INFORME DEL CONTROL CONCURRENTENTE
Nº 009-2021-OCI/3821-SCC

**“EJECUCIÓN DE LA OBRA: “MEJORAMIENTO Y
AMPLIACIÓN DEL SISTEMA DE AGUA E INSTALACIÓN DEL
SERVICIO DE SANEAMIENTO ENTRE LOS BARRIOS DE
HUERTAPUQUIO Y UNIÓN LIBERTAD, DISTRITO DE
YANACANCHA - CHUPACA - JUNÍN””**

**PERÍODO DE EVALUACIÓN:
DEL 13 AL 18 DE AGOSTO DE 2021**

Fuente: Plano DUBS-01 del Expediente Técnico aprobado con Resolución Gerencial n.º 104-2020-MDY/A de 8 de octubre de 2020.
Elaborado por: Comisión de Control.

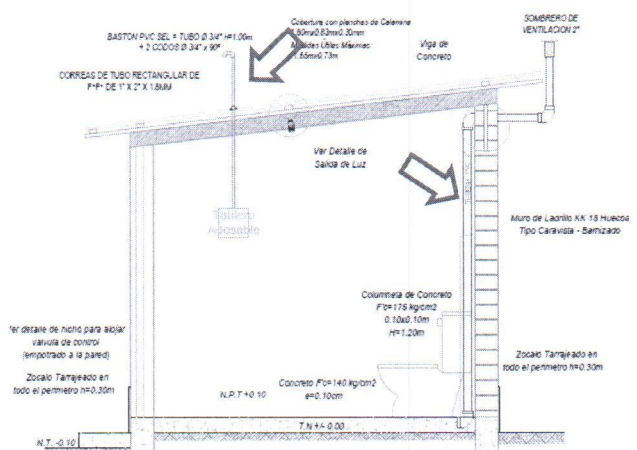
PARTIDA	DESCRIPCIÓN
02.01.07 CARPINTERIA METALICA Y COBERTURAS	
02.01.07.01 Correas metálicas de tubo de F°F° de 1" x 2" x 1.8mm – en cobertura de UBS	
	Se aprecia que en la parte posterior del módulo UBS las correas se proyectan hasta el final de la cobertura.

02.01.10 INSTALACIONES SANITARIAS	
02.01.10.01.03 Salida de ventilación en PVC – sal 2°	
02.01.11 INSTALACIONES ELECTRICAS	
02.01.11.02.03 Aparatos eléctricos y accesorios	
	Respecto a la tubería de ventilación, se aprecia que este se encuentra, en parte por el interior del modulo UBS y que además este se encuentra empotrada al muro mediante una columneta de concreto. Respecto a la instalación eléctrica, se aprecia que la instalación del bastón eléctrico de la acometida se encuentra por la parte superior del módulo de la UBS.
